INSTITUTO NACIONAL DE VÍAS **PROCESO MISIONAL EJECUCIÓN DE PROYECTOS DE INFRAESTRUCTURA DE TRANSPORTE** **MANUAL DE INTERVENTORÍA OBRA PÚBLICA** **LISTA DE CHEQUEO INFORME MENSUAL DE INTERVENTORÍA**	CÓDIGO	MEPI-MN1-IN-15-FR-1
		VERSIÓN	1
		PÁGINA

Contrato de Obra No. MS-093-2022 **Contratista:** CONSORCIO SALAMINA ASERRADERO

Contrato de Interventoría No. 976-2022 **Interventoría:** CONSORCIO INTERVENTORES VIALES

INFORME MENSUAL No. 3 **MES O PERIODO:** 02 DE ENERO AL 31 DE ENERO DEL 2023

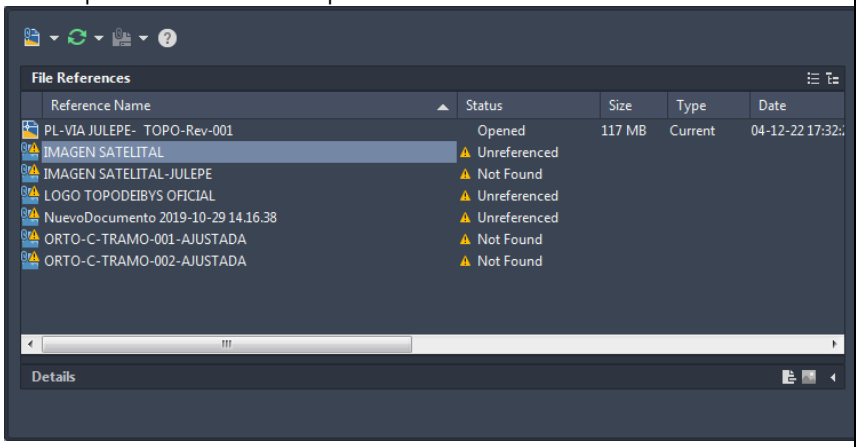
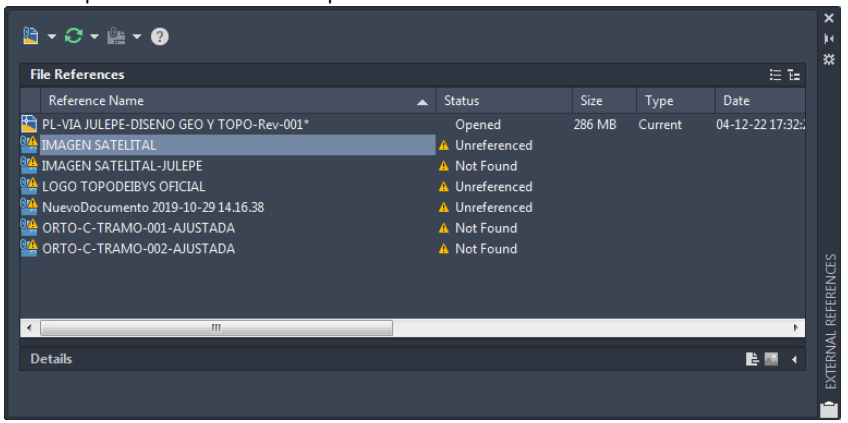
Carpeta	Archivo	Se pudo abrir	Observaciones
Ninguna	Dis Geometrico.pdf Inf Topografia.pdf	Si Si	
PLANOS DISEÑOS TOPO CORREGIDO	PL-VIA JULEPE- TOPO-Rev-001.dwg	Si	Archivo de autocad. No es modelo digital. El plano utiliza referencias externas que no fueron aportadas dentro de la carpeta. 
PLANOS DISEÑOS TOPO CORREGIDO	PL-VIA JULEPE-DISENO GEO Y TOPO-Rev-001.dwg	Si	Archivo de autocad. No es modelo digital. El plano utiliza referencias externas que no fueron aportadas dentro de la carpeta. 
PLANOS DISEÑOS TOPO CORREGIDO	PL-TOPOGRAFIA INICIAL-VIA 01.pdf	Si	
PLANOS DISEÑOS TOPO CORREGIDO	PL-TOPOGRAFIA INICIAL-VIA 02.pdf	Si	
PLANOS DISEÑOS TOPO CORREGIDO	PL-TOPOGRAFIA INICIAL-VIA 03.pdf	Si	Hay sectores del plano que por el grosor de las líneas utilizadas no se visualizan adecuadamente.

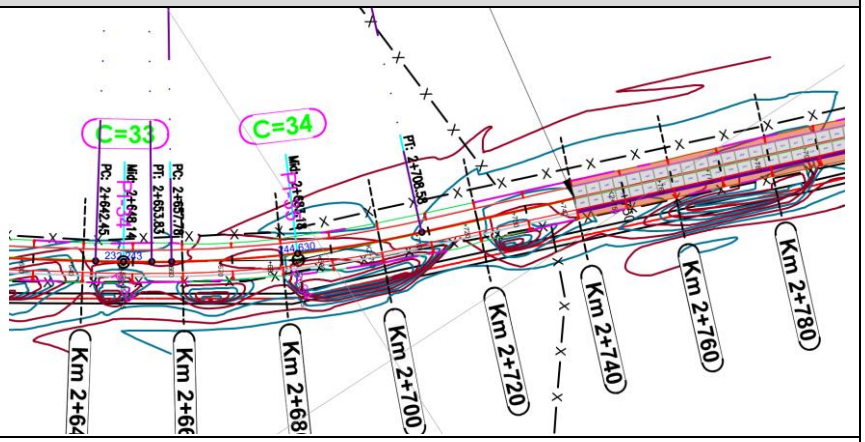
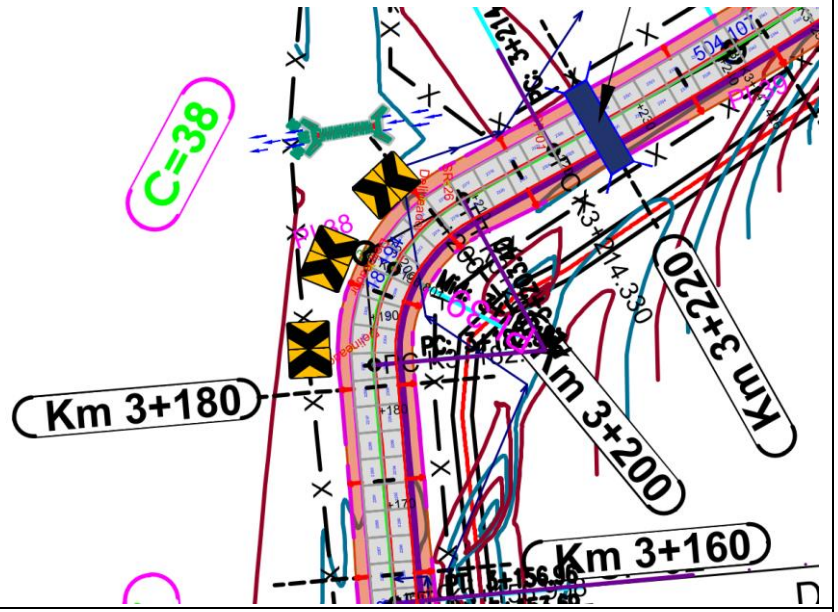
PLANOS DISEÑOS TOPO CORREGIDO	PL-TOPOGRAFIA INICIAL-VIA 04.pdf	Si	Hay sectores del plano que por el grosor de las líneas utilizadas no se visualizan adecuadamente. 
PLANOS DISEÑOS TOPO CORREGIDO	PL-TOPOGRAFIA INICIAL-VIA 05 .pdf	Si	
PLANOS DISEÑOS TOPO CORREGIDO	PL-VIA JULEPE-TOPO-Rev-001-SECC-TOPO-01.pdf	Si	
PLANOS DISEÑOS TOPO CORREGIDO	PL-VIA JULEPE-TOPO-Rev-001-SECC-TOPO-02.pdf	Si	
PLANOS DISEÑO GEO CORREGIDO	PL-VIA JULEPE-DISENO GEO -Rev-001.dwg	Si	Archivo de autocad. No es modelo digital. El plano utiliza referencias externas que no fueron aportadas dentro de la carpeta.

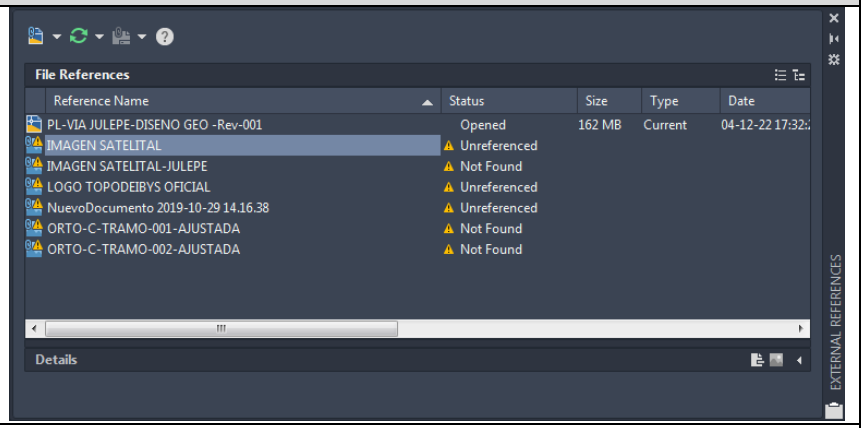
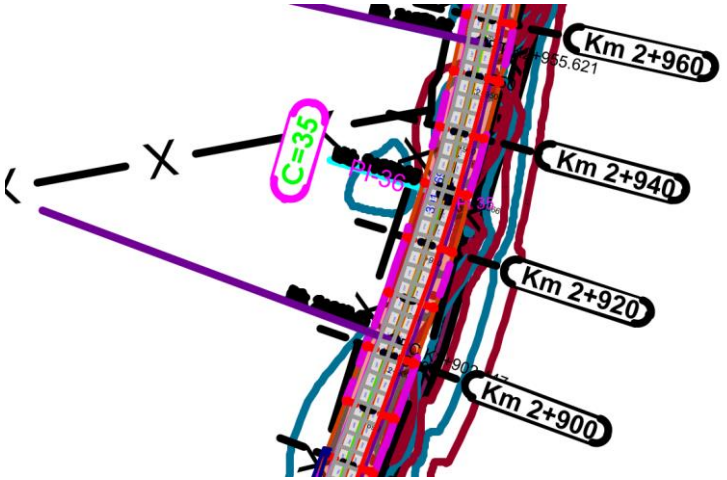
PLANOS DISEÑO GEO CORREGIDO	PL-VIA JULEPE- PLANTA-GENERAL.pdf	Si	Hay sectores del plano que por el grosor de las líneas utilizadas no se visualizan adecuadamente. 
PLANOS DISEÑO GEO CORREGIDO	PL-VIA JULEPE-DISENO GEO Y TOPO-Rev-001-PL-DISENO GEO VIA-001.pdfv PL-VIA JULEPE-DISENO GEO Y TOPO-Rev-001-PL-DISENO GEO VIA-002.pdf PL-VIA JULEPE-DISENO GEO Y TOPO-Rev-001-PL-DISENO GEO VIA-003.pdf PL-VIA JULEPE-DISENO GEO Y TOPO-Rev-001-PL-DISENO GEO VIA-004.pdf PL-VIA JULEPE-DISENO GEO Y TOPO-Rev-001-PL-DISENO GEO VIA-005.pdf	No	Todos los archivos listados presentaban la siguiente situación.

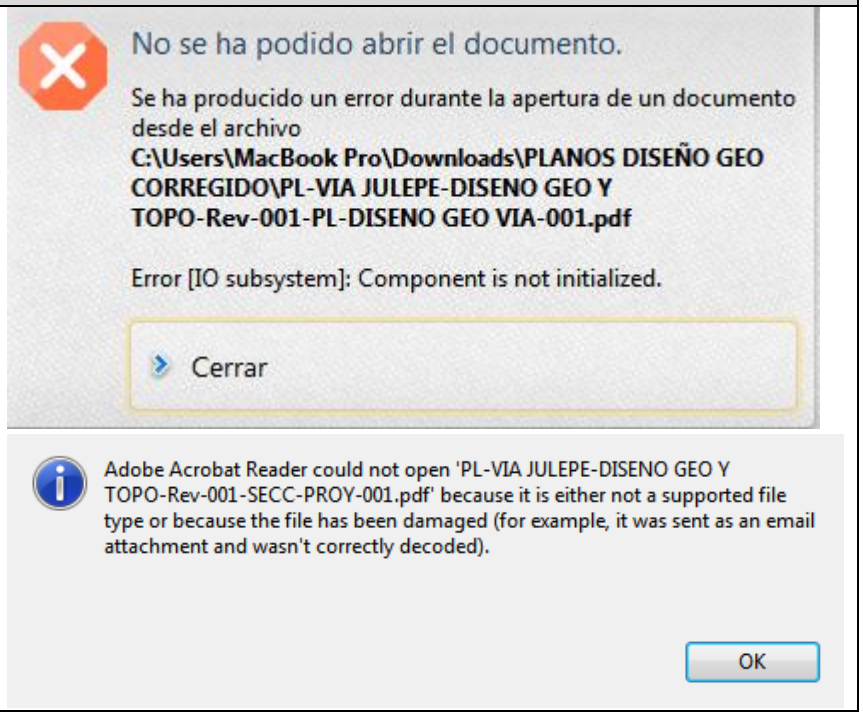
Carpeta	Archivo	Se pudo abrir	Observaciones
	PL-VIA JULEPE-DISENO GEO Y TOPO-Rev-001-SECC-PROY-001.pdf PL-VIA JULEPE-DISENO GEO Y TOPO-Rev-001-SECC-PROY-002.pdf PL-VIA JULEPE-DISENO GEO Y TOPO-Rev-001-SECC-PROY-003.pdf PL-VIA JULEPE-DISENO GEO Y TOPO-Rev-001-SECC-PROY-004.pdf

Con bse en lo anterior, se solicita muy comedidamente lo siguiente:

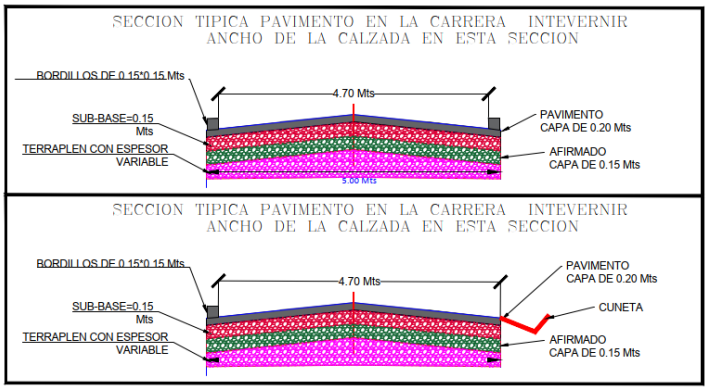
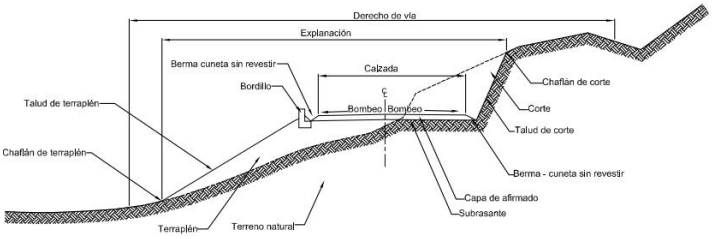
Aspecto o Parámetro	Criterio o valor presentado en el diseño	Observaciones
		 La imagen indica un ancho de calzada de 4.70m y, contradice la información indicada por el CONTRATISTA en el informe de 5.5m, por tanto, debe corregirse el informe de diseño geométrico. La figura 5.1c – Sección transversal típica en vías terciarias del MDGC define con claridad la dimensión correspondiente a "calzada".  No cumple. El CONTRATISTA debe ajustar la velocidad de diseño para cumplir la norma y en consecuencia, el valor del parámetro cambia y debe ajustarse. En caso contrario, el CONTRATISTA debe justificar técnicamente las consideraciones bajo las cuales estableció en su criterio el ancho fijado en los planos y asume la responsabilidad por el incumplimiento normativo.
Pendiente transversal en entretangencias horizontales (bombeo) (numeral 5.3.1.2 del MDGC)	2%	Acorde con lo indicado en la tabla 5.3 del MDGC.

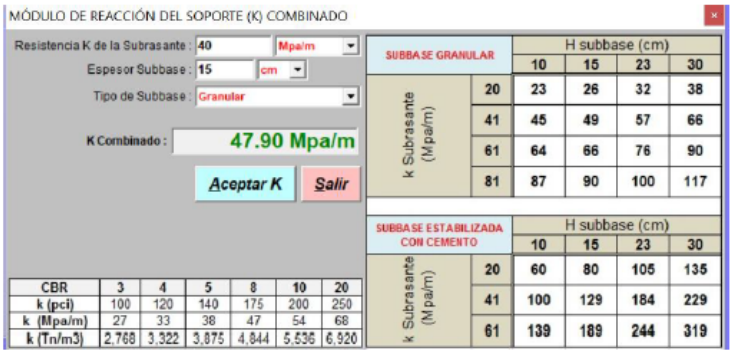
No se presenta dentro del estudio de suelos, el espesor de terraplén a instalar para alcanzar un CBR de diseño de 5%.

- Adicionalmente al material de terraplén instalado sobre este, se consideró instalar 15 cm de Material afirmado con un CBR>= 15%.

Imagen 4-10 Estructura propuesta alternativa

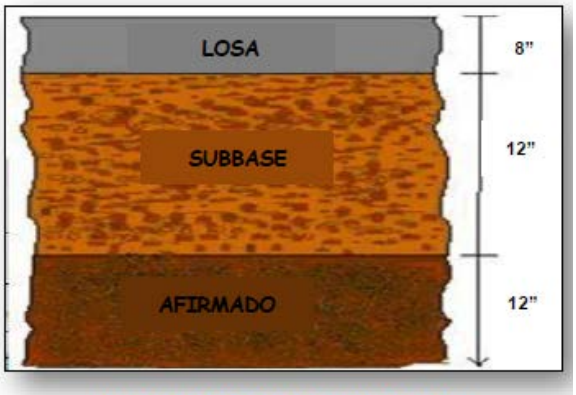
Comentario: Solo se presenta una alternativa, aunque se menciona que se diseñarán dos.

Imagen 4-10 Estructura propuesta alternativa

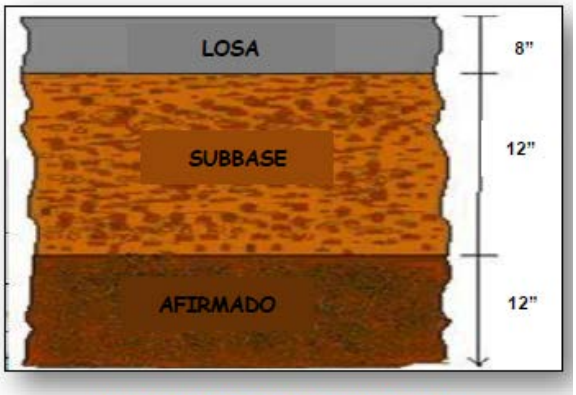
Comentario: Solo se presenta una alternativa, aunque se menciona que se diseñarán dos.

Figura 5 - 3 Estructura pavimento rígido – Metodología AASHTO, CBR 9.8%

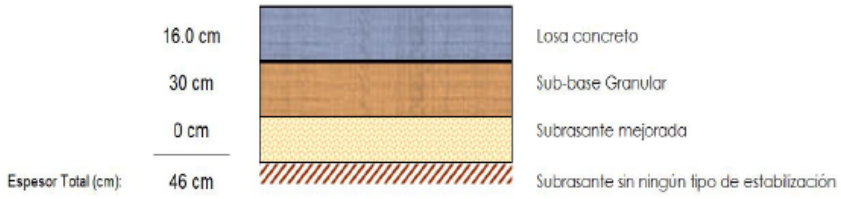
No se presentan la validación de los consumos por fatiga y erosión de la estructura propuesta.
